***Compatibilité du projet de nouvelle usine des eaux au
règlement des périmètres de protection de la prise
d'eau de Changé***

***Commune de Changé
(Mayenne)***

**Avis de l'hydrogéologue agréé P. Balé en Matière
d'Eau et d'Hygiène Publique
pour le département de la Mayenne**

Département	:	Mayenne
Commune	:	Changé
Ouvrage	:	nouvelle usine des eaux de Changé
Objet	:	avis concernant la compatibilité de la nouvelle usine des eaux avec l'arrêté de 2009 protégeant les prises d'eau de Changé

Fig. 3 : localisation du projet de nouvelle usine de production d'eau au sein des périmètres de protection des prises d'eau de Changé

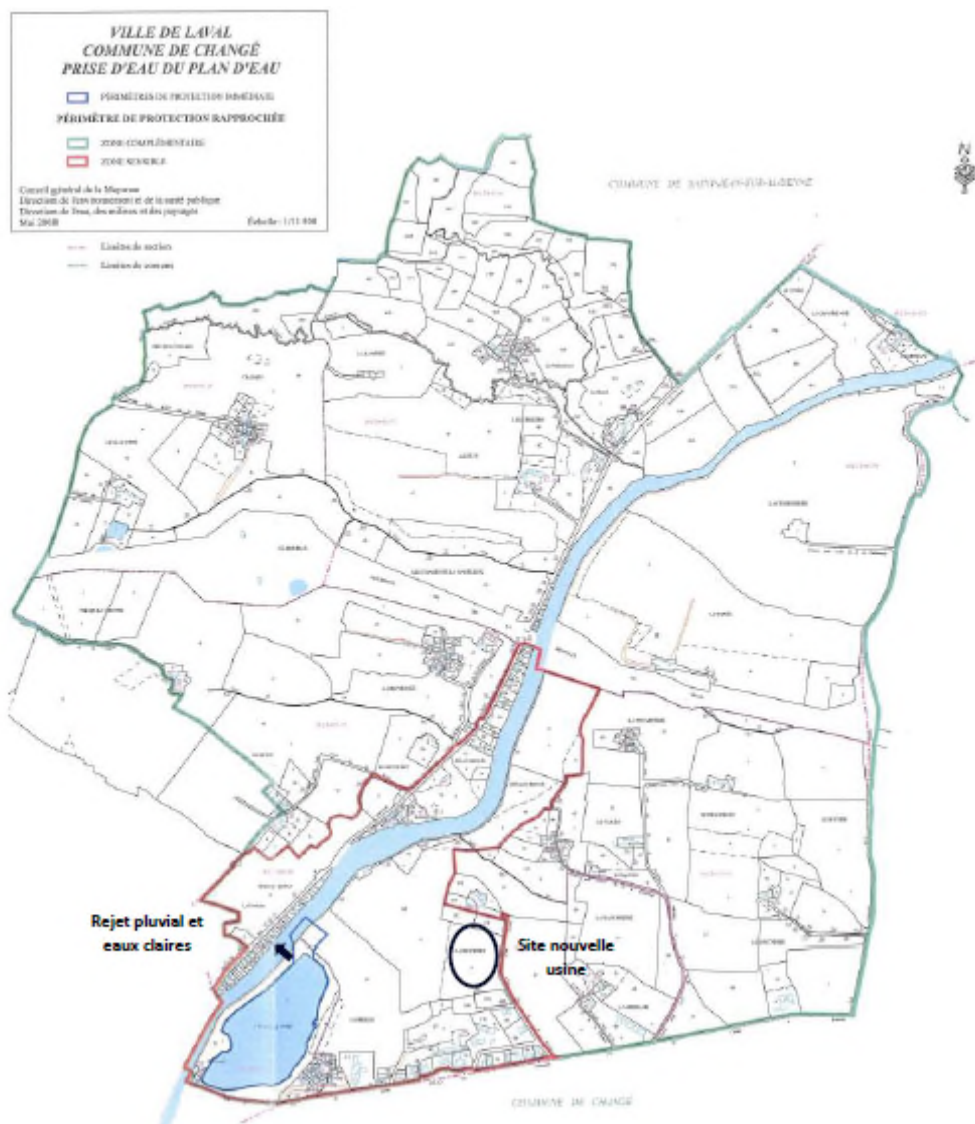
Ce projet se situe au sein de la zone sensible (PPRS) du périmètre de protection rapprochée (PPR) des prises d'eau de la Mayenne et du plan d'eau de Changé (*fig. 3*) défini par l'arrêté préfectoral du 13 août 2009. Il convient donc de s'assurer que le projet soit compatible avec les servitudes de l'arrêté préfectoral et s'il est nécessaire de modifier ce dernier.

Enfin la dernière mesure potentiellement en contradiction avec les prescriptions de l'arrêté préfectoral concerne le rejet des eaux. Les rejets directs dans les eaux superficielles susceptibles de porter atteinte à la qualité de l'eau sont interdits ; or le projet prévoit le rejet des eaux claires issues du process via une canalisation dans la Mayenne, en aval immédiat de la prise d'eau, soit dans la zone sensible du périmètre de protection rapprochée (*fig. 3*).

La canalisation de rejet des eaux "claires" (eaux claires de process + EP) dans la Mayenne, bien qu'en aval de la prise d'eau, reste dans la zone sensible du périmètre de protection rapprochée (PPRS – *fig. 3*) et peut apparaître en contradiction avec la disposition de l'arrêté de 2009 qui stipule l'interdiction de tous "*rejets directs dans les eaux superficielles susceptibles de porter atteinte à la qualité de l'eau*".

Toutefois, avant de préciser la qualité attendue de l'eau rejetée et les mesures envisagées pour éviter toute incidence négative vis-à-vis de la qualité de l'eau brute de la Mayenne, y compris en aval en raison de la présence de la prise d'eau de Pritz (secours), on peut estimer qu'en raison de la présence d'un réseau de collecte et d'un bassin de rétention, il n'y a pas de rejet direct mais un rejet après un dispositif de collecte-traitement (ou prétraitement) de l'eau permettant, en cas de pollution accidentelle de stopper provisoirement le rejet pour faire intervenir une équipe de dépollution. Dans ce cas, le rejet des eaux pluviales et des eaux claires de process n'entrent pas dans le cadre d'un rejet direct et ne seraient alors pas en contradiction avec les dispositions de l'arrêté de 2009.

- ✓ Concernant la conduite de rejet des eaux claires (EP+process), on peut estimer que ces dernières ne représentent pas un rejet direct puisque qu'elles font l'objet d'un prétraitement via le réseau de collecte, les séparateurs d'hydrocarbures et le bassin de décantation/régulation. Ce dispositif n'est donc pas en contradiction avec les dispositions de l'arrêté de 2009. De plus les volumes et la qualité attendue des eaux ainsi que les dispositifs de surveillance et de protection (y compris ceux proposés **chapitre 4**) ne devraient pas (hors évènement exceptionnel) avoir d'incidence négative sur la qualité et le débit de la Mayenne.

Fig. 4 : contexte géologique de la future usine de production d'eau (BRGM)

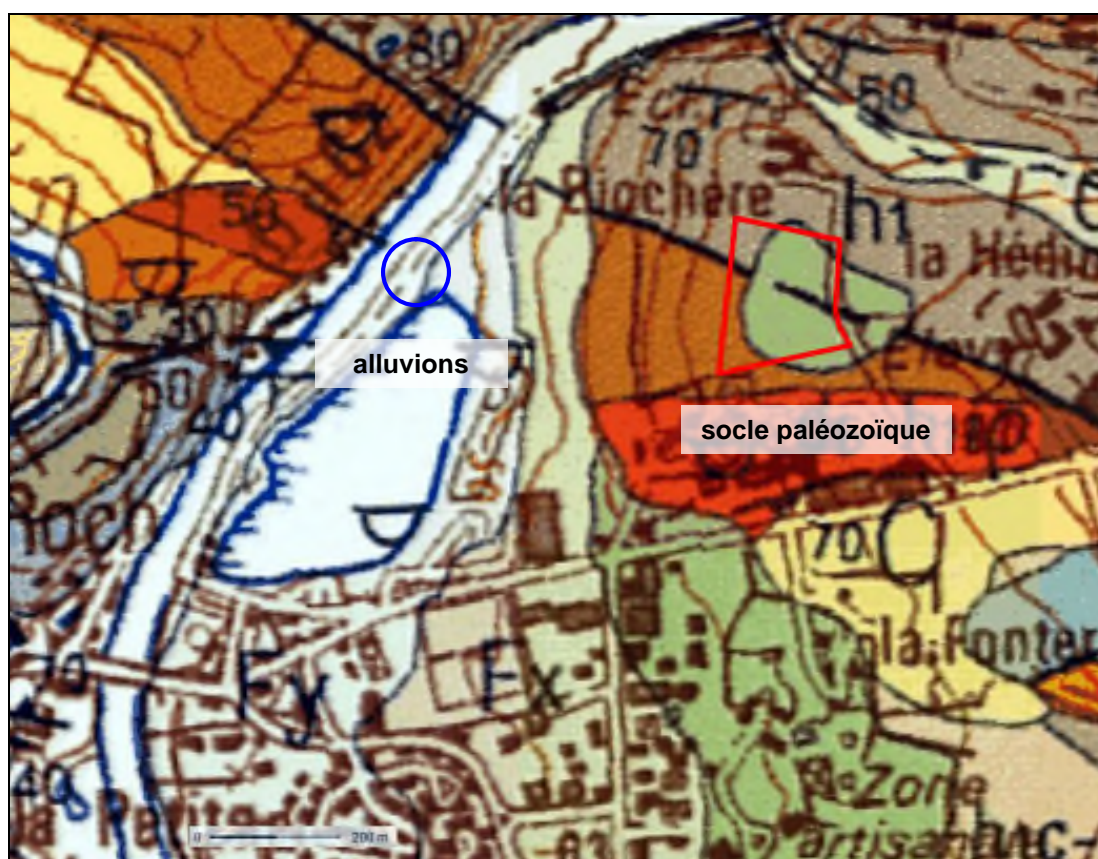
Concernant les infrastructures physiques et les fondations, aucune étude géotechnique n'est intégrée à la note de présentation. D'un point de vue géologique le

site prévu pour la nouvelle usine se situe sur le socle paléozoïque du flanc NW du bassin de Laval (*fig. 4*). Il est donc hors de la plaine alluviale de la Mayenne, dans laquelle est implantée le plan d'eau de Changé. Il ne devrait donc pas y avoir de relation directe entre la nappe superficielle possiblement interceptée lors des travaux de terrassement et la nappe alluvionnaire captée par la prise d'eau du plan d'eau de Changé, ce qui limite les risques de pollution directe du plan d'eau, par écoulement de la nappe de sub-surface.

Fig. 6 : plan masse de la future usine avec gestion des EP et stockage de fuel

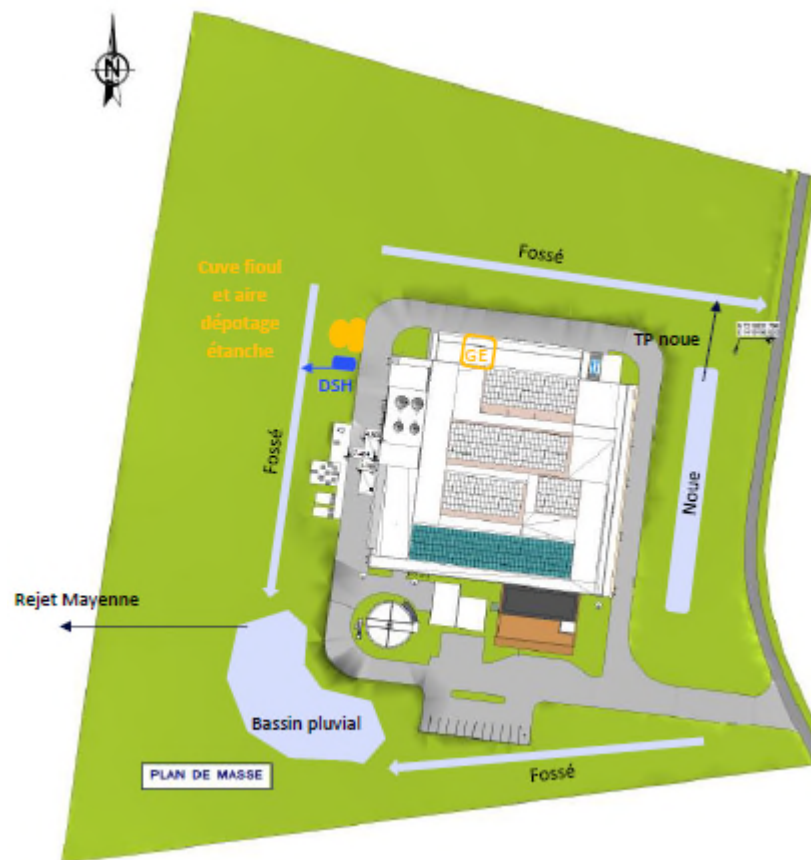
- Stockage de fuel : il est nécessaire au fonctionnement d'un groupe électrogène permettant d'assurer la sécurisation de l'usine en cas de coupure électrique.
 - Cuve extérieure enterrée de 20 m³,
 - Double paroi avec détecteur de fuite,

- Aire de dépotage étanche avec collecte des eaux chargées vers un débourbeur-déshuileur avant rejet vers réseau EP (fossé et bassin de décantation).

Ce stockage, important (20 m³) est en contradiction avec les dispositions de l'arrêté préfectoral qui n'autorisent que les stockages domestiques ou agricoles, mais sans préciser de volume maximum. Cependant la présence d'un groupe électrogène est essentielle pour palier toute coupure d'électricité du réseau public et permettre la continuité du service public de distribution d'eau potable. Des mesures efficaces de sécurité sont prévues ainsi qu'une surveillance (vidéo, personnel) qui devraient garantir un risque limité de pollution, sans doute plus efficaces que certains stockages domestiques ou agricoles, parfois non conformes. Il conviendra de s'assurer qu'en cas de fuite importante, malgré la double paroi, le fuel pourra être intégralement collecté (cuvette, réseau de collecte...), stocké et évacué en cas d'impossibilité de traitement par le séparateur (volume trop important).

Pour compléter le dispositif de protection et de surveillance prévu, il pourrait être installé un séparateur d'hydrocarbures spécifique à l'aval du parking de véhicules, permettant de limiter une éventuelle pollution liée à une fuite d'hydrocarbures.

Concernant la canalisation il pourrait être également prévu un dispositif permettant d'isoler la conduite (vanne) en cas de pollution.

- ✓ Concernant le stockage de fuel nécessaire au fonctionnement du groupe électrogène de sécurisation électrique de la nouvelle usine, il est clair que l'arrêté de 2009 ne mentionne pas la possibilité d'un tel stockage hormis les cuves à fuel domestique ou à usage agricole. Il est donc de fait interdit en l'état des dispositions actuelles de l'arrêté de 2009, même si la conformité du stockage et les mesures de surveillance et de protection assurent un niveau de sécurité supérieur à tout stockage domestique ou agricole conventionnel. Il est par contre tout à fait justifié dans le cadre de la nouvelle usine dont la production d'eau potable doit être assurée dans la continuité, même en cas de coupure de courant, aucune autre solution adéquate n'étant possible techniquement en tout temps et économiquement (éolienne, panneaux solaires).

Dans cet arrêté modificatif, il pourrait être introduit l'autorisation du stockage de fuel réservé à la sécurisation des installations de production d'eau potable.
